Norges
vassdrags- og
energidirektorat

Haram vindkraftverk - Oversendelse av 23 klager på vedtak om godkjenning av justering av detaljplan og MTA av 18.09.2020

Figur 1 - Haram Krafts oversikt over minst konfliktfylte tider for anleggsarbeid

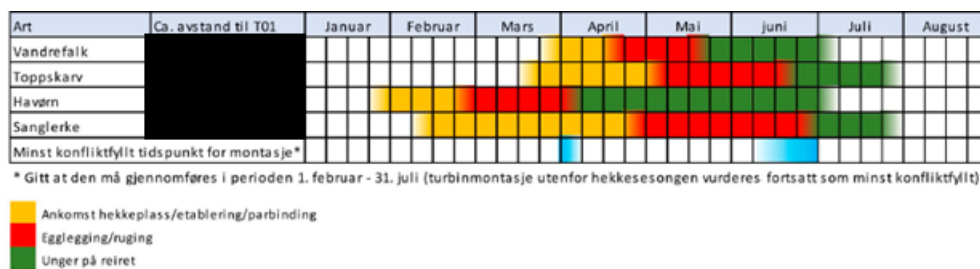
Derfor har Haram Kraft engasjert faglig vurdering av de mest sårbare fugleartene. Haram Kraft mener vurderingene dokumenterer at det er mulig å tillate arbeid mellom turbin 1 og 2, og på turbinpunkt 1 ut februar måned, og tillate 3-4 dagers montering av turbiner fra tidlig i april, tidlig i juni eller i midten av juni. Haram Kraft skriver videre at turbinleverandøren må planlegge rekkefølge for turbinmontasje i god tid før montasje starter. Dette utelukker en fleksibel løsning med turbinmontasje i april som avhenger av om vandrefalk går til tidlig hekking eller ikke.

Haram Kraft ønsker derfor at det åpnes for turbinmontasje av turbin 1 enten i starten av juni, eller mellom 14.06 og 01.07. De mener dette vil ivareta de mest sårbare fugleartene i området, samt at det gir forutsigbarhet for turbinleverandøren. De har laget en oversikt over hvilke perioder artene er spesielt sårbare (jf. figur 1).

På grunnlag av dette ber Haram Kraft om at energimyndigheten tar en ny vurdering av anleggsarbeid i februar og turbinmontasje fra midten av juni, når klagenes behandles.

Når det gjelder anleggsarbeid i februar, er det, blant de hensynskrevende artene, havørn som i størst grad vil kunne påvirkes i denne perioden. Hekkelokalitet for havørn er oppgitt å være mer enn en kilometer unna turbin 1. På bakgrunn av avstanden mellom hekkelokalitet og turbin 1 mener NVE det kan være grunnlag for å tillate anleggsarbeid i februar i dette området.

NVE vurderer derfor at vilkåret om anleggsrestriksjoner mellom turbin 2 og 1, og på turbinpunkt 1 kan justeres til å gjelde fra og med 28.02 til 31.07. Turbinmontasje på turbinpunkt 1 kan gjennomføres fra 01.07, men øvrige restriksjoner opprettholdes slik som vurdert i det påklagede vedtaket.
